**PROVINCIA DI VICENZA
COMUNE DI MONTECCHIO MAGGIORE**

DITTA SCUTARO VINCENZO & FIGLIO S.R.L.

**PROGETTO DI MODIFICA IMPIANTO DI STOCCAGGIO RIFIUTI
COSTITUITI DA IMBALLI
CON INSERIMENTO LINEA DI TRATTAMENTO
RIFIUTI SPECIALI PERICOLOSI E NON PERICOLOSI
COSTITUITI DA IMBALLAGGI DI PLASTICA**

Integrazioni – rif nota 50069 del 23 luglio 2015

Figura 1: Ubicazione del sito con riferimento alla viabilità principale.

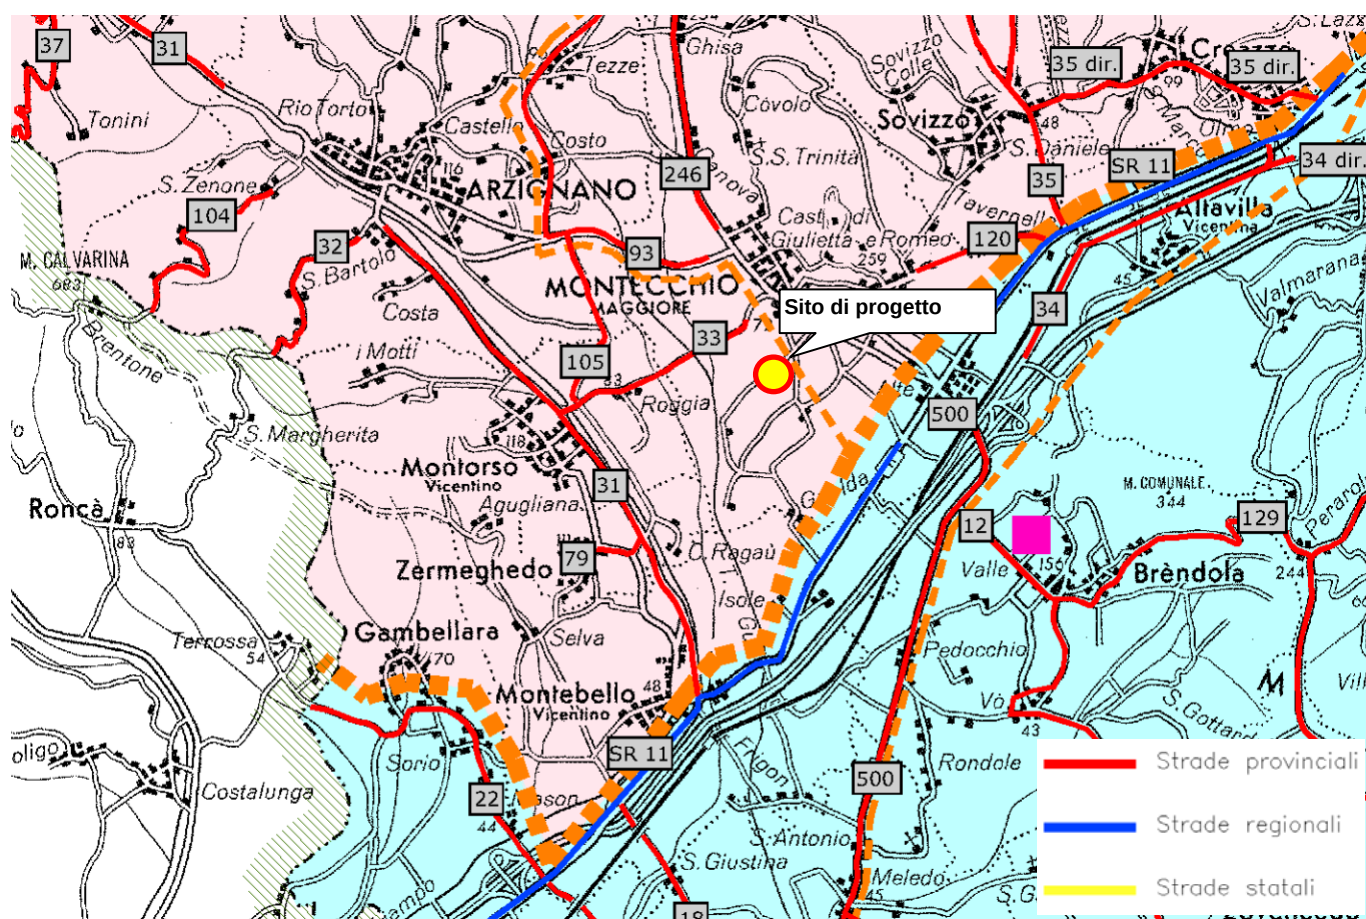
7. Presentare specifiche considerazioni legate al regime veicolare delle strade afferenti all'area in esame.

L'area di intervento è ubicata nei pressi di importanti arterie stradali, in particolare:

Il sito di progetto è ubicato in via Cal del Guà, che, tramite via Colombo, si collega alla nuova SP 246 e alla SP 33. Le due strade provinciali permettono il successivo collegamento con la SR 11, A4, SP 93 e la SP 31, come rappresentato nelle planimetrie allegate.
